改善箇所説明図

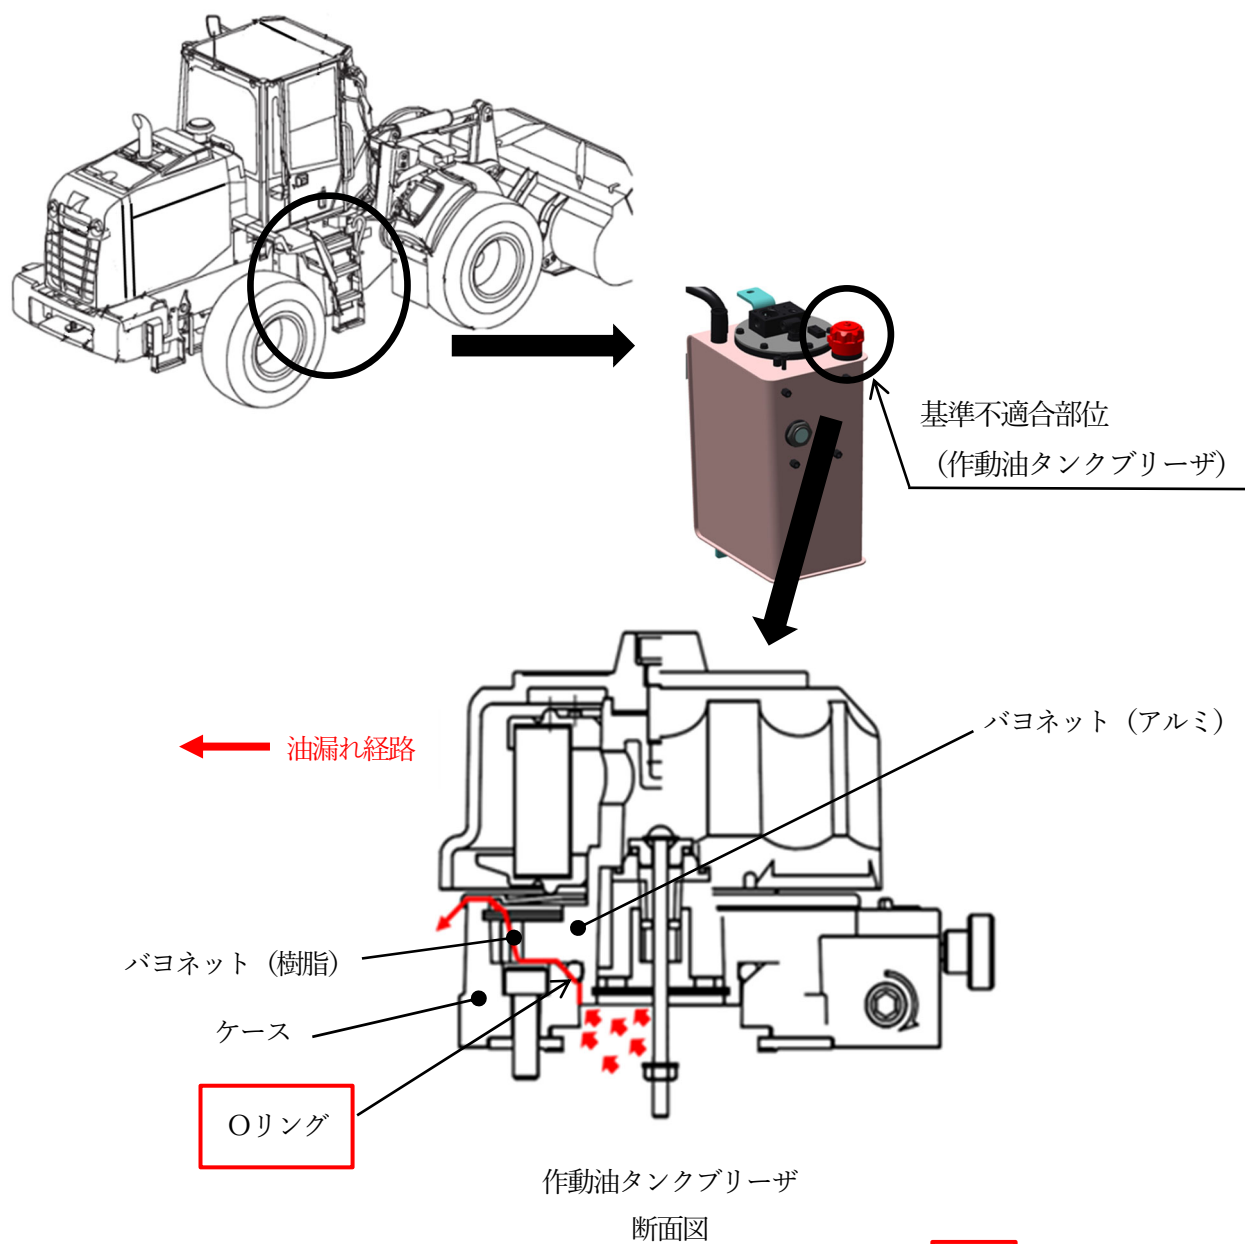
ショベル・ローダの作動油タンクブリーザにおいて、カバーとケースを密着させる溝の寸法管理が不適切なため、ケース部のバヨネット（樹脂）とカバー部のバヨネット（アルミ）に隙間が生じているものがある。また、Oリングの寸法検討が不十分のため、つぶし代が小さくなるものがある。

そのため、Oリングで隙間を十分に埋めることができなくなり、そのまま使用を続けると、作動油タンクの内圧により作動油が著しく漏れることがある。

注： Oリング は、交換部品を示す。

改善措置の内容：全車両、Oリングを対策品に交換する。
